## Rénovation de la centrale hydroélectrique du Randon

### Note complémentaire n°1

## CLASSEMENT ET ENVIRONNEMENT DE L'OUVRAGE DE CONDUITE FORCÉE

Le présent document constitue une note complémentaire en réponse à la demande de complément 2026/UEMA/D272 du 6 mars 2026 dont l'objectif est de :

Figure 3 – Zone bâtie n°1 (ferme et STEP)

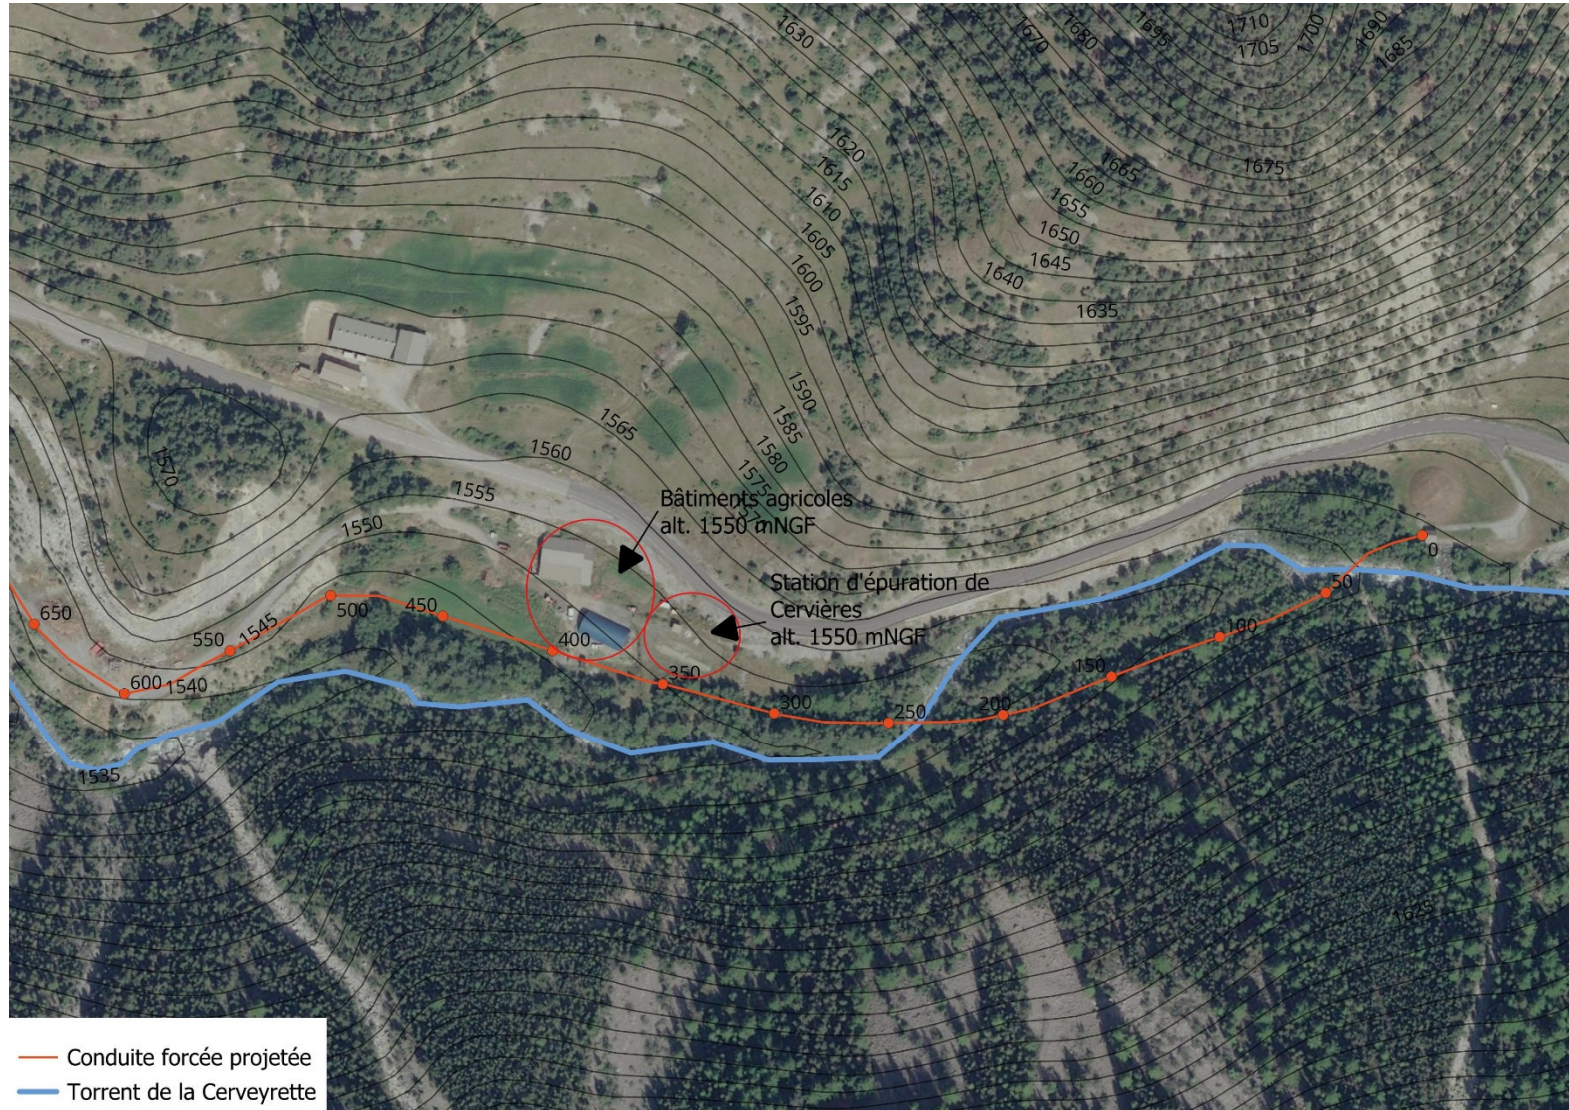
##### **Zone bâtie n° 1 :**

Située à 350 mètres linéaires du départ de la conduite forcée, cette zone est constituée de la station d'épuration (STEP) de la commune de Cervières et de deux hangars agricoles.

La STEP est située à 10 mètres au droit de la conduite, 8 mètres plus haut en altitude.

Le plus proche des deux hangars agricoles est situé à 9 mètres au droit de la conduite, 10 mètres plus haut.

Le second est à 28 mètres au droit de la conduite forcée et 10 mètres plus haut en altitude.

Figure 4 – Zone bâtie n°2 (habitation et ferme de l'Orphe, hameau de Terre Rouge)

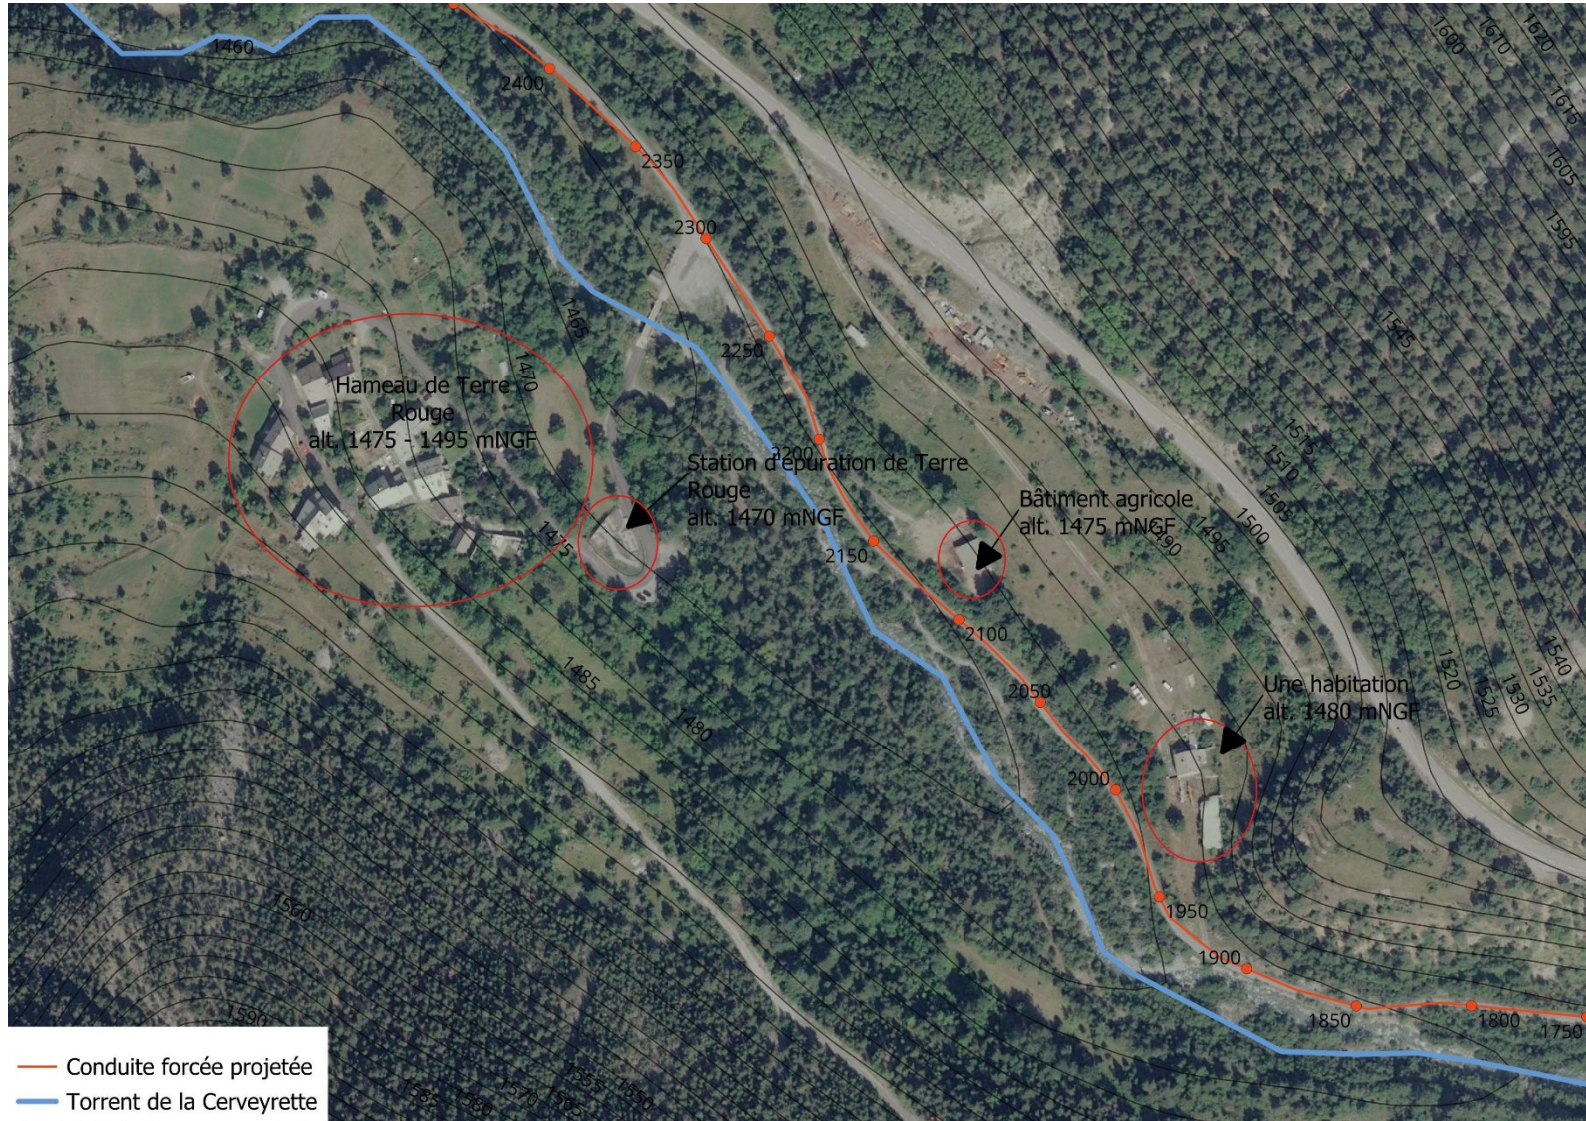
##### **Zone bâtie n° 2 :**

Située à 1950 mètres linéaires du départ de la conduite forcée au lieu-dit « l'Orphe », cette zone est constituée d'un hangar agricole et d'une habitation.

Le hangar agricole et l'habitation sont situés à 25 mètres au droit de la conduite forcée, et 6 mètres plus haut en altitude.

Le hameau de Terre Rouge est quant à lui situé en rive gauche de la Cerveyrette qui constitue une barrière naturelle, à une distance de 130 mètres au droit de la conduite et à une altitude supérieure de 15 mètres pour les premières habitations.
